# ACTA DE JUNTA DE ACLARACIONES

Licitación Pública Nacional No. LO-914029999-N15-2013

**DETALLE A  
ARROYO**

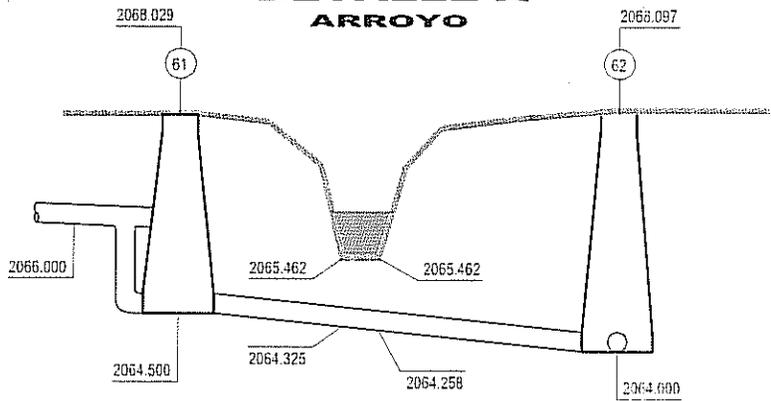
3.- En los cruces de los arroyos, con tubería, ¿se cuenta con proyecto de estas estructuras?, ya que no se consideraron en el catalogo de conceptos y no se nos proporciono plano al respecto.

4.- En las estructuras de cruce de los arroyos ¿no se tienen contemplados conceptos como construcción de ataguías, bombeo de achique, desviaciones etc. como se considerara este tema?

**Respuesta:** Adjunto al presente se entregan los detalles constructivos, así como el catalogo de conceptos con los volúmenes actualizados.

**Respuesta:** Adjunto al presente se entregan los detalles constructivos, así como el catalogo de conceptos con los volúmenes actualizados.

TUBERIA DE PVC  
DE 20 cm DE DIAMETRO  
L=21.20 m S=23.58‰

**DETALLE C  
CRUCE CARRETERA**

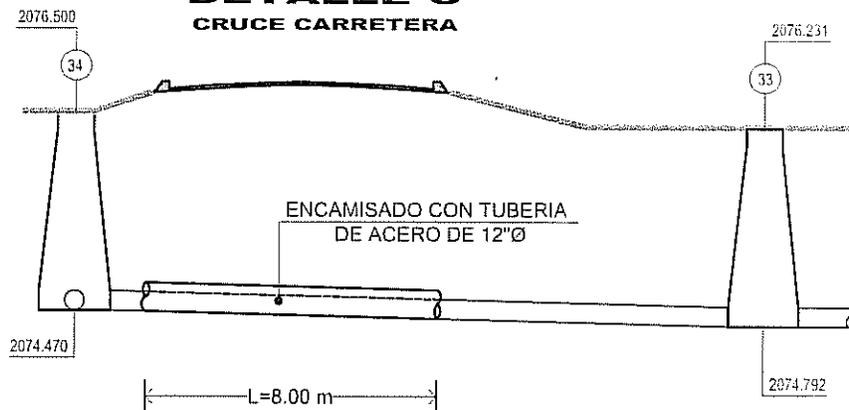
5. – En el cruce del colector con la carretera, ¿se cuenta con proyecto de esta estructura?, ya que no se consideraron en el catalogo de conceptos y no se nos proporciono plano al respecto.

**Respuesta:** Adjunto al presente se entregon los detalles constructivos del cruce carretero el cual será por medio de hincado, así mismo se entrega el catalogo de conceptos con los volúmenes actualizados.

ENCAMISADO CON TUBERIA  
DE ACERO DE 12"Ø

TUBERIA DE PVC  
DE 20 cms DE DIAMETRO  
L=23.00 m S=13.98‰
